## SERVICE INFO – INA 0015

# Нов болт – обтяжна ролка 531 0342 30

Производители:	Volkswagen, Volvo
Модели:	
Volkswagen	Crafter 30-35, Crafter 30-50, LT 28-35, LT 28-46, T4
Volvo	850, S70, S80, V7
Двигатели:	2.5 SDI, 2.5 TDI
Номер по LuK AS:	531 0342 30
OE номера:	
Volkswagen	074 109 243 M 074 109 243 K (заменен) 074 109 243 E (заменен)
Volvo	8677053 9186258 (заменен) 9464101 (заменен)

Фигура 1: 531 0342 30

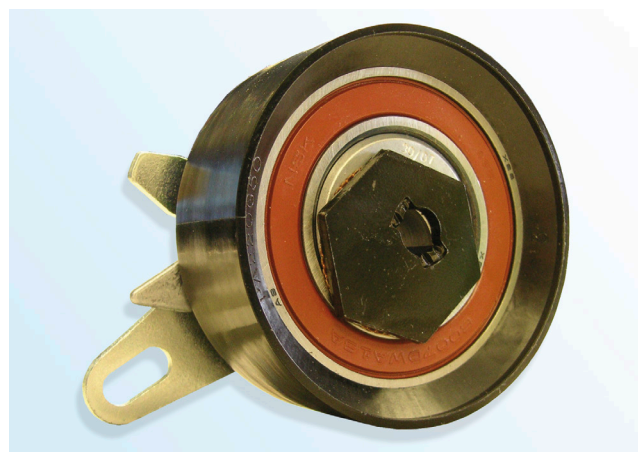
Като част от непрестанното развитие на нашите продукти и на качествения контрол, LuK AS доставя нов болт (фигура 3) с обтяжна ролка 531 0342 30.

- плосък болт с глава тип Torx (вдлъбната шестогранна глава)
- Глава на болт с  $\varnothing$  18,5 мм
- Клас на болт 10,9
- Материал за блокиране на резби върху болта
- Подобрено самоблокиран

LuK AS препоръчва смяната на оригиналния болт (фигура 2) с доставяния болт.

Въртящ момент на затягане:  $20 \pm 1,5$  Nm
